公告号: A21-072

Automation Organizer WindLDR Ver. 8.17.0 软件之修复

图 2 发生故障后的梯形图程序

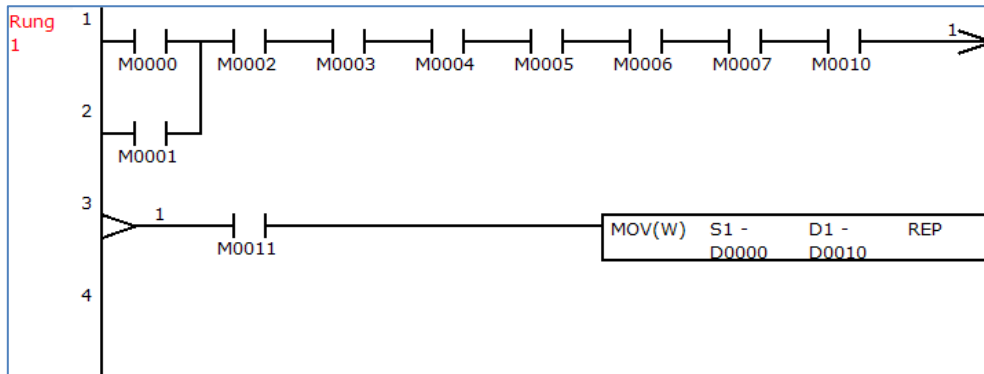
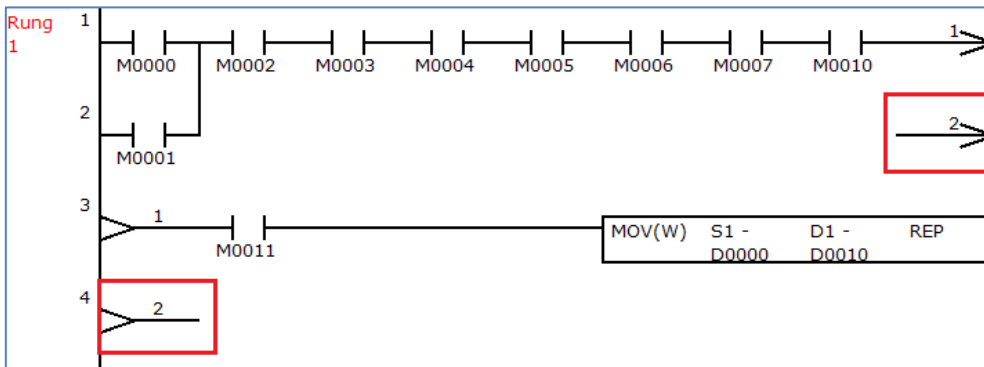
如果打开满足以下条件的梯形图,或是创建了满足以下条件的梯形图并点击了下载按钮,那么在梯形图编辑器中会显示不必要的换行符号。此外,即使发生这种故障,梯形图程序也可以下载到 PLC 并正常运行。

- 有并联的指令
- 梯形图程序跨越多行,并由一组换行符号连接

例) 对于图 1 所示的梯形图程序,在梯形行 2 和梯形行 4 上显示不必要的换行符号。(图 2)

在 Automation Organizer Ver. 3.22.0. 中包含的以下版本中修复了上述故障:

- WindLDR Ver. 8.18.0

可以通过关闭“WindLDR 选项”对话框中的固定列复选框来避免该错误。可以点击应用程序按钮->WindLDR 选项按钮，打“WindLDR 选项”对话框设置。
